NRD-SER-101-03

安全評估報告

送審單位	台灣電力公司
報告名稱	核二廠一號機反應爐支撐裙板錨定螺栓 斷裂事件暨修復後運轉安全評估報告

行政院原子能委員會

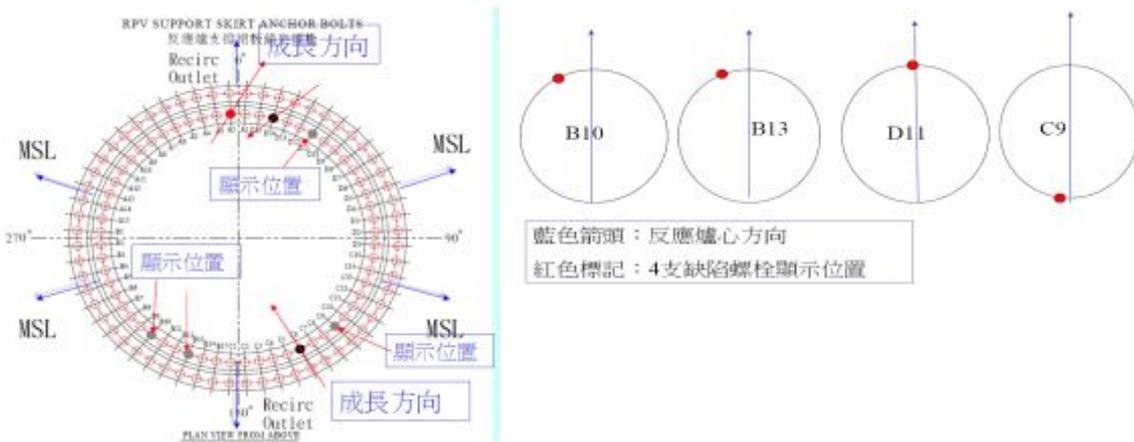
1. 目前核二廠一號機七根斷裂或具有裂紋螺栓，斷裂或裂紋方向與反應爐整體顯示有特定方向(南北向)，請台電公司分析後確認可能之原因並提出澄清說明(II-17)(AII-7)(III-15)(AII-8)(AIII-2)(AEC-4)(AIV-3)。台電公司之回覆說明為：

5 月 31 日委員審查意見(III-15 項)：既然奇異公司負載是理論分析，則此理論分析可能遺漏某些因素而無法解釋地動隨方向之差異。此問題牽涉到斷裂螺栓是否與隨方位改變的受力有關，應予以澄清。

螺栓於拆除前均標示與反應爐爐心之相對位置，經比對金相分析判定裂紋之方向：3 支斷裂螺栓之裂紋成長方向及 4 支有裂紋顯示螺栓之裂紋位置如下圖所示，由裂紋成長方向及裂紋位置觀察，其與反應爐並無特定方向。奇異公司依核二廠設計基準執行負載分析，分析結果在 0 度及 180 度方向上並沒有發現有額外的負載。

台電再提出補充答覆為：目前由設計理論分析在 0 度及 180 度方向上並沒有發現有額外的負載，但已請奇異公司就相關議題持續與系統專家討論，以釐清事項。奇異公司答覆原文如下：

另外核二廠已於 4 個方位(30 度、115 度、217 度、295 度)安裝振動加速度規，受限於現場可安裝位置影響，雖不能直接安裝於 0 度及 180 度方位，但仍有監測之效用，將於機組起、停機及運轉期間連續監測是否有於設計基準分析中未曾考慮的狀況存在。如有前述現象發生，核二廠將會依所收集到的數據訂定一準則，以作為爾後判定機組需降載或停機並檢測錨定螺栓之評估依據。審查結果本案列入後續管制項目。

圖 3-1:核二廠新增 8 只振動加速規位置 (摘錄自參考資料 11)

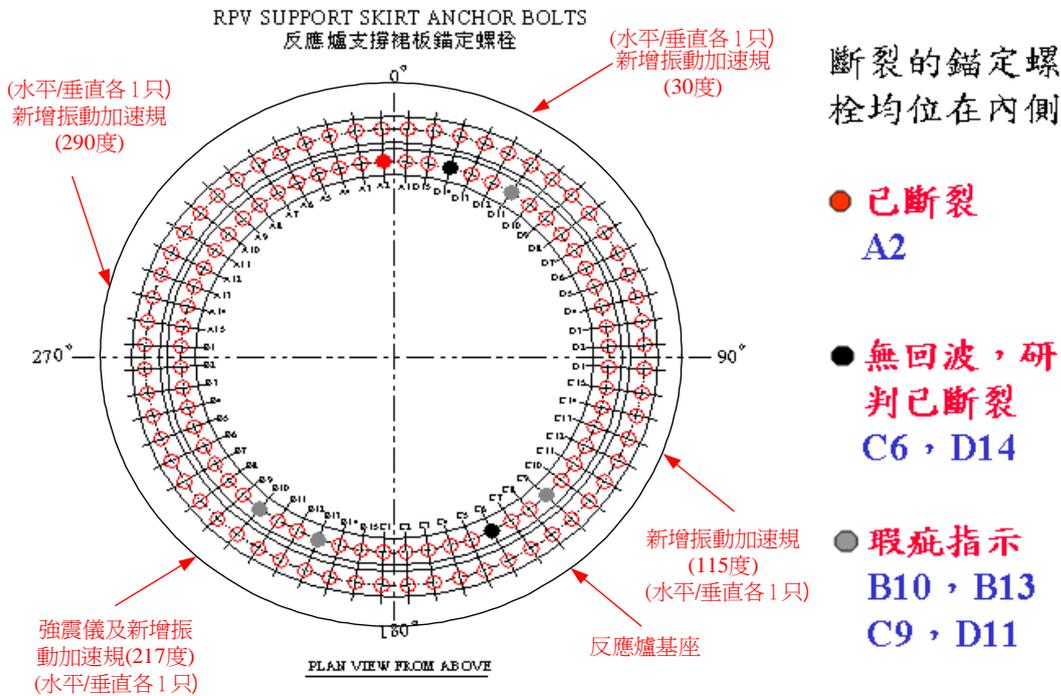
1. 現有儀器進行測試，仍無法回答 0°、180° 方向是否有異常放大效應問題之澄清 (IV-12)？現代強震儀均為數位紀錄連續監測應為可行，可利用來監測結構物動態特性 (IV-11)。台電公司之回覆說明為：

(IV-11) 項 5 月 31 日委員審查意見為：台電提出之方案可接受，以下為建議：如果將現有設備改成連續觀測並加警報器，除了可顯著改進振動監測之外，並且可免除本(螺栓案)中大部分引起爭議的問題。

由於現場環境因素，在 0°、180° 方向處並不適合加裝振動加速規，因此選擇在 30°、217° 處加裝振動加速規，同時為監測其他方位之振動量，在 115° 及 290° 處亦各加裝有振動加速規；由於加裝之振動加速規

是平均分佈在反應爐基座裙板 4 個方位，因此當反應爐基座裙板有振動發生時，振動量會傳遞至附近之振動加速規，藉由振動加速規的量測分析，並與正常背景基線比較後，可判斷振動量來源之方向。

目前 8 只振動加速規是連續記錄的，主要由這 8 只振動加速規來監測結構物之動態特性；另為加強此地震儀之監測紀錄的靈敏度，目前已將地震儀觸發設定由 0.16g 降至 0.015g，且每星期定期手動觸發此儀器進行分析，所以當結構物發生動態特性改變時，可即時得知。

台電再提出補充答覆為：新加裝 8 只振動加速規已具有連續觀測功能並將加裝警報器。目前新加裝之反應爐基座裙板振動監測設備(8 只振動加速規)已具有連續觀測及記錄功能，而且控制室運轉員可即時監測相關位置之振動值；同時已建立特殊程序書，將監測/收集 8 只振動加速規及地震儀在啟動/運轉等各階段的振動值，並據此建立出現異常振動之即時警報設定值，以及判定機組需降載/停機之振動值依據。目前地震儀觸發設定值由 0.16g 降至 0.015g，當觸發時亦可提供即時警訊，可提供警報器之功能。

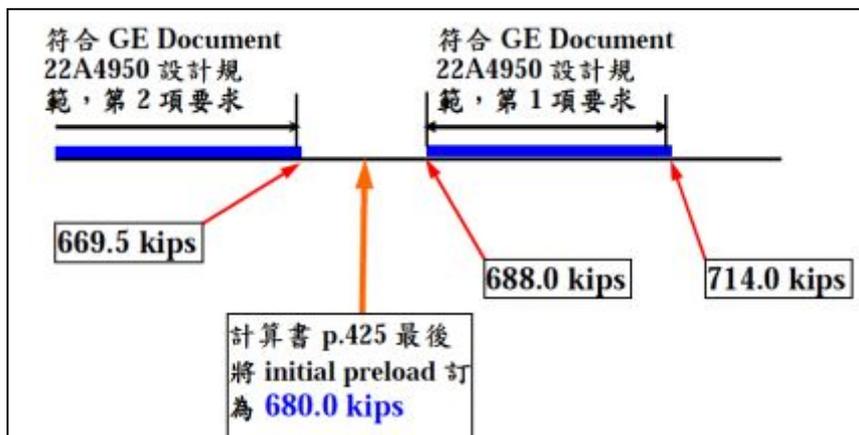
3. 建廠顧問公司貝泰對錨定螺栓設計計算書中之規範，其計算值為 $0.9\sigma_y$ ，其所依據的規範為何？（II-12）在台電公司提供之報告中，降伏強度為 137.34ksi 及 138.6ksi，兩者之差異（III-5）？螺栓牙部具高應力集中現象，牙部轉造加工成型可能導致牙根高應力集中問題（A II-9）？台電公司之回覆說明為：

建廠顧問公司貝泰對錨定螺栓設計計算書隨同台電公司核二廠一號機第 22 次大修反應爐支撐裙板錨定螺栓斷裂結構安全分析報告檢附。其中對螺栓之結構完整規範，係指在最嚴苛暫態負荷組合下 (SSE+LOCA 下)，螺栓不會有降伏變形，另有 10% 之安全餘裕。台電公司結構安全分析採用與貝泰原設計基準相同之負載組合及接受標準；另外本分析針對反應爐支撐裙板錨定螺栓承載能力之評估結果亦符合 GE 公司評估所引用之 ASME Section III NG-3232 及 Appendix F 之要求。貝泰公司設計錨定螺栓所引用之應力接受標準為核二廠終期安全分析報告書(FSAR) 3.8.1.3.2 節 Load Combination 中 (參考資料 24)，第 F.2 小節 Reactor Building Internals—Structure Steel (including RPV Pedestal and Shield Wall) 針對 Design Accident and Extreme Environmental Conditions 下之 Load Combination，要求軸向拉張力(axial tension)之容許應力不得超過 $0.9 F_y$ 。

138.6ksi 為 ASTM A-540 Gr B23 或 B24 Class 1 在 300°F 之降伏強度，137.34ksi 為該材料 330°F 之降伏強度。本次更換工作，奇異公司所提供之螺栓新品之螺牙加工為車製，品管文件中並未提供搓牙部牙型輪廓，台電公司將續向奇異公司洽詢螺栓搓牙部牙型輪廓。台電公司之回覆說明，經審查結果列入後續管制事項。

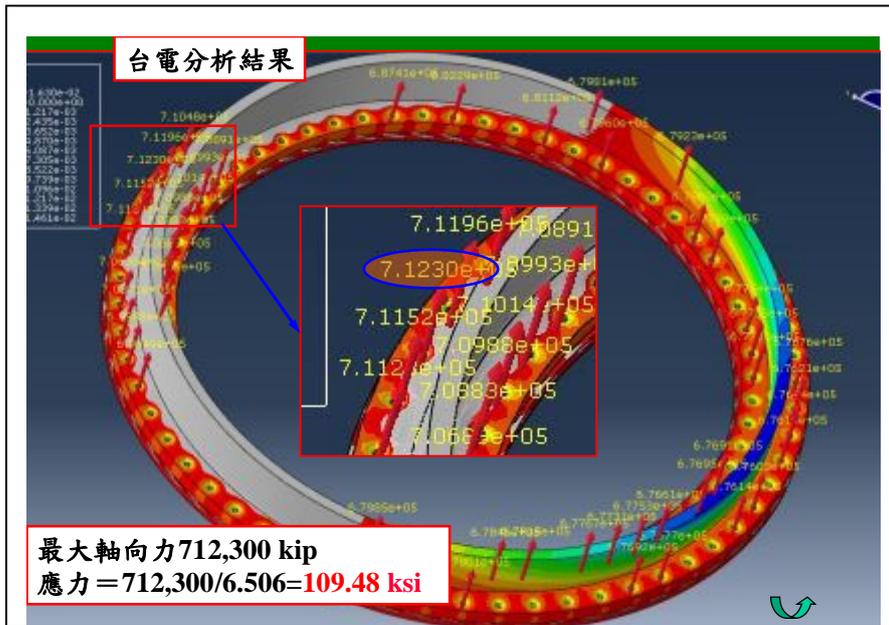
9. 台電公司澄清進行破壞力學評估中，所使用最小瑕疵尺寸提供裂縫斷裂之 critical load(靜態力) (IV-14) ? 台電公司之回覆說明為：

在破壞力學評估中，最小瑕疵尺寸(或稱斷裂之臨界裂縫尺寸)之計算所採用之靜態力為裙板錨定螺栓於運轉中承受最大應力，即施加 680 kips 預拉力，並承受設計基準最嚴苛之故障狀況(Faulted Condition)負載，在此情況下，台電公司及奇異公司均有計算。台電公司計算結果，螺栓最高應力為 109.48 ksi，如下圖所示。

施加 680 kips 預拉力，並承受 Faulted Condition 負載下，螺栓受力情形，此為台電分析結果。

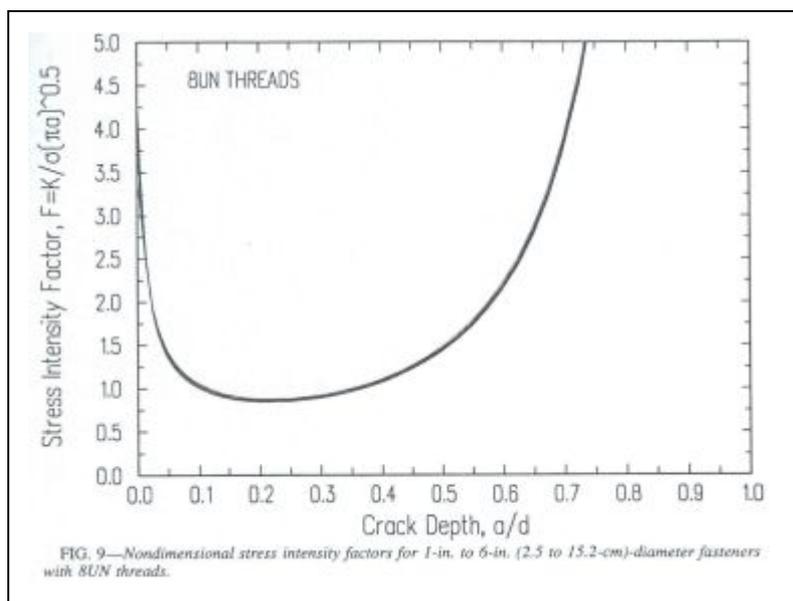
台電公司之回覆說明，(IV-19)項經委員審查提出審查結果如下：同意目前分析結果及其結論，但 ASME Section XI，Appendix L OPERATING PLANT FATIGUE ASSESSMENT 為較正確反映螺栓在各種可能應力下能否撐過一個運轉週期的方法，目前報告雖顯示不致有疲勞的問題，但所用的方法嚴格而言不能反映各種可能應力合起來的結果。所以建議應把目前較有說服力且有規範依據的分析方法與結果納入評估報告。另一方面，引起原來 A2 等螺栓斷裂的循環應力之存在也是事實，雖不致造成 2.5mm 以下裂縫的成長，但分析上應呈現此一部份，不宜漏去。台電公司已將上述有關依 ASME Section XI 計算累積疲勞裂縫成長分析納入「核二廠反應爐支撐裙板錨定螺栓破壞力學及疲勞評估報告，Rev.5」。

由以上評估顯示，機組運轉一個週期，螺栓之假設裂紋將由 2.5 mm 成長至 2.703 mm，低於螺栓發生斷裂之臨界裂縫深度 10.08 mm，因此，機組運轉一個週期安全無虞。
